DETERMINAZIONE DEL DIRIGENTE SEZIONE AUTORIZZAZIONI AMBIENTALI 25 luglio 2017, n. 105
ID VIA_190 – codice procedimento di A.U. GJTYOT2 - d.lgs. n. 152/2006 e smi - l.r. n. 11/2001 e smi e l. n. 241/1990 e smi – conclusione del procedimento di riesame della D.D. n. 27/2014 in ottemperanza alla sentenza emessa dal Tar Puglia, sede di Lecce n. 888 del 13/03/2015 – procedura di Valutazione d’Impatto Ambientale per insediamento eolico nel Comune di Brindisi in loc. “Cerrito, Santa Teresa e Specchia della frazione di Tutturano”.

Proponente: Gamesa Energia Italia Spa, corrente in Roma alla Via Ostiense n. 131/L.

Rinnovazione della procedura di VIA a seguito della sentenza del Tar Lecce n. 888/2015 per impianto eolico sito nel Comune di Brindisi, località "Cerrito, Santa Teresa e Specchia della frazione di Tuturano"

Parere espresso nella seduta del 18/10/2016

Fig. 1 - Localizzazione impianto

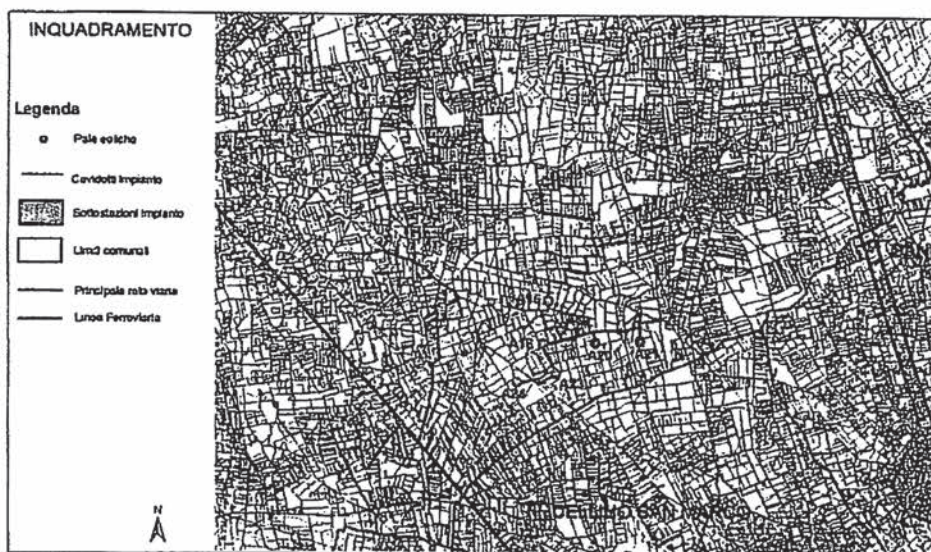
In fase di ripubblicazione la Società ha fatto riferimento al progetto già depositato in Regione ed inerente ai 19 aerotermini limitandosi a dichiarare il ridimensionamento dello stesso ai 7 oggetto del presente esame, quindi senza la produzione di nuovi elaborati che dessero chiara contezza delle opere escluse nella loro interezza dallo stesso (viabilità, cavidotti), e, per quanto deducibile dagli elaborati, lo stesso è stato rappresentato nella Fig. 1 recante la "Localizzazione dell'impianto".

Si evince che il cavidotto per il collegamento alla sottostazione di Brindisi corre per circa 1 km in adiacenza alla Riserva naturale regionale "Bosco di Santa Teresa e dei Lucci" e, quindi, nell'area di rispetto dello stesso.

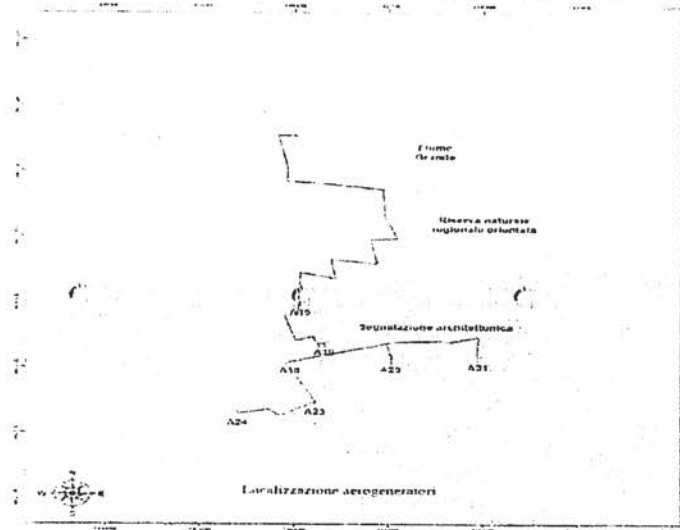
Nell'allegato "Relazione impatti cumulativi" il proponente ha effettuato una dettagliata valutazione dell'impianto proposto e ridimensionato dagli iniziali 19 aerogeneratori agli attuali 7, come da immagine sotto riportata, in ordine agli impatti cumulativi con altri impianti (Par. 3) relativamente a:

ed in particolare, come richiesto nel parere del Comitato, vengono valutati gli impatti cumulativi con gli impianti fotovoltaici (Par. 10) presenti in un buffer di 2 km con riferimento a:

- densità degli impianti
- co-visibilità di più impianti
- effetti sequenziali
- effetto selva
